ドア用旧丁番セット(1型と2型)と現行丁番セット(3型)の互換性

ドア用丁番1型や2型から、ドア用丁番3型への組み換え方法について

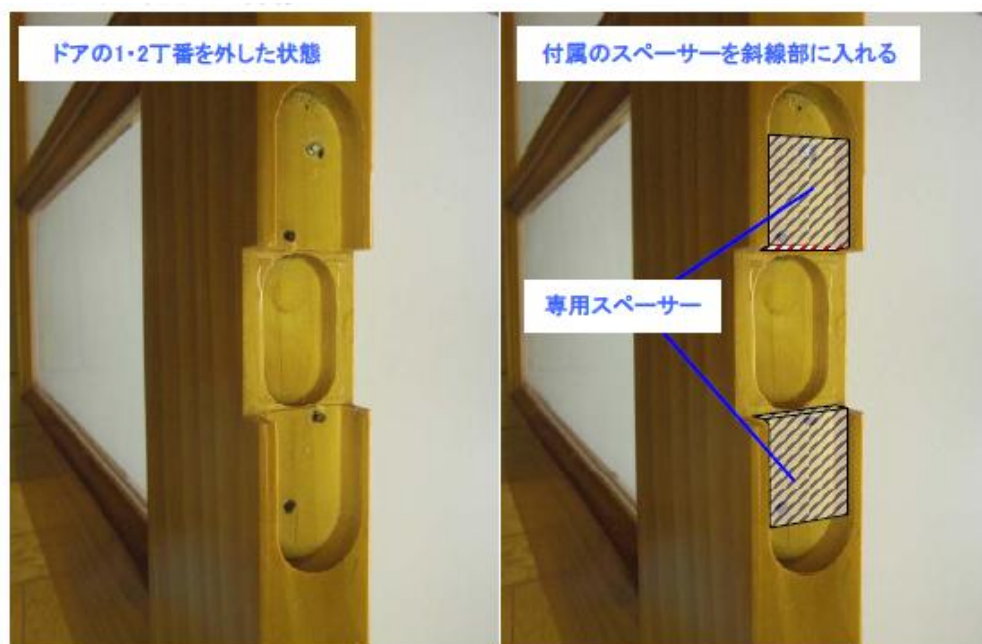
* 扉本体(重量約25kg)の取り外し作業が必要です。安全作業に十分ご配慮ください

* 取付強度が不十分な場合、扉の脱落などご使用中の自己発生につながる危険性がございますので強度を確保してください

- 1) 代替部品の手配(上下丁番変更する場合、2セットずつ必要です)
 - ・ 枠側 丁番→枠側丁番ゴールド(品番:ZY0125)または、シルバー(品番:ZY0133)×2
 - ・ ドア側丁番→ドア側丁番ゴールド(品番:ZY0124)または、シルバー(品番:ZY0132)×2
 - ・ 組換え用スペーサー(品番:ZY0139)2個入×2
- 2) ドアの取り外し
- 3) 丁番の取り外し
- 4) ドアの丁番取付穴にスペーサー(ZY0139)を貼りつける
※貼り付け個所は下写真参照
